Dodatek č. 2 ke Smlouvě o dílo ze dne 27. 4. 2021

Shora uvedené smluvní strany se dohodly na uzavření dodatku č. 2 (dále jen „dodatek“) ke Smlouvě o dílo ze dne 26. 4. 2021, ve znění Dodatku č. 1 ze dne 08.12.2021, která byla uzavřena se zhotovitelem jako vybraným dodavatelem veřejné zakázky nazvané: „**Nemocnice Rychnov nad Kněžnou – revitalizace ČOV – stavební práce – ZD/18/447**“.

Stavba:	Revitalizace čistírny odpadních vod v areálu nemocnice Rychnov nad Kněžnou		
Objekt:	D1.1 - Architektonicko stavební řešení		
Předkládá:	PDV Stavby s.r.o.	Datum:	24.05.2022

Výměna šindele u přístřešku

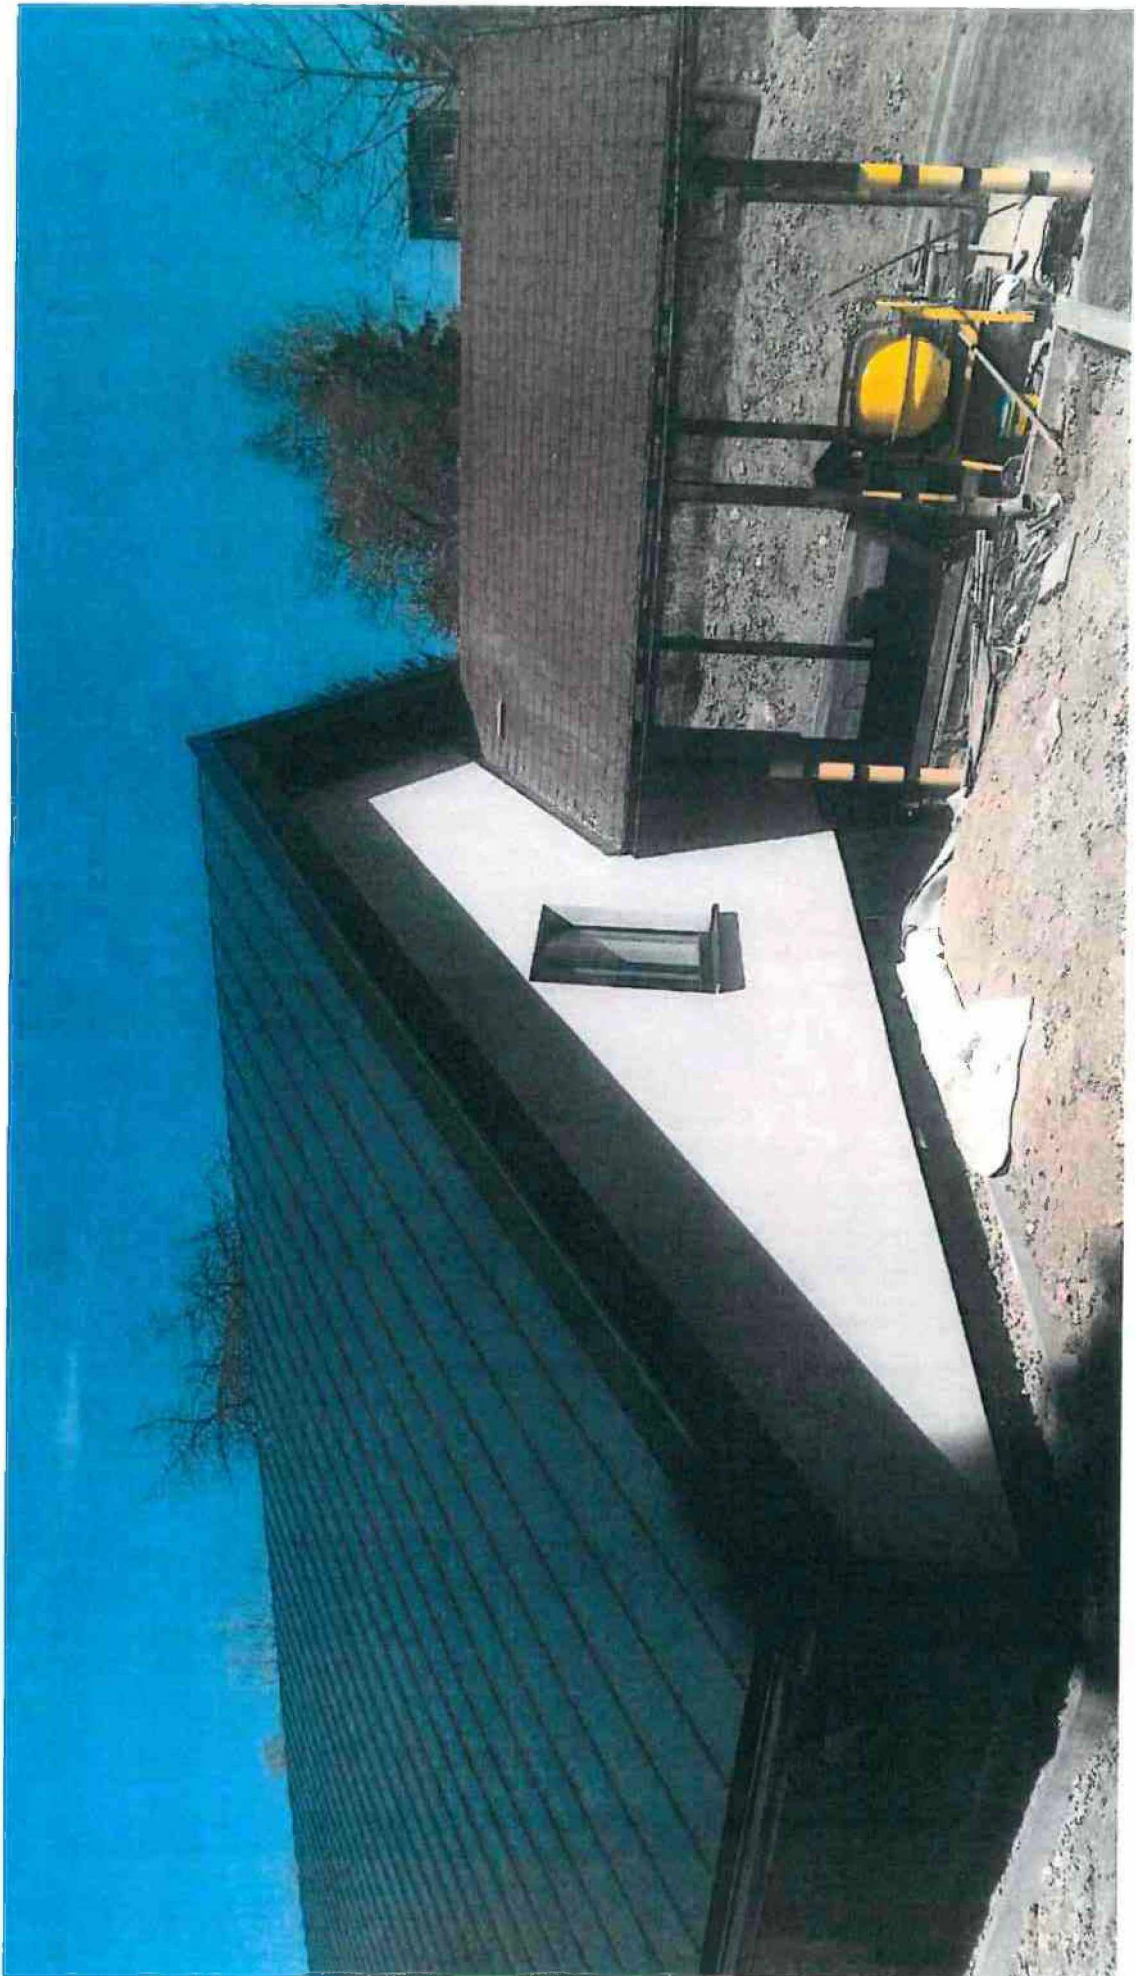
Projektová dokumentace neřešila výměnu šindele.

Zhotovitel vymění stávající šindel

Při realizaci díla bylo zjištěno značné poškození stávající šindele. Stávající šindel bude stržena a nahrazena novou. Změna vznikla v důsledku okolností, které zadavatel jednající s náležitou péčí nemohl předvídat a nemění celkovou povahu veřejné zakázky.
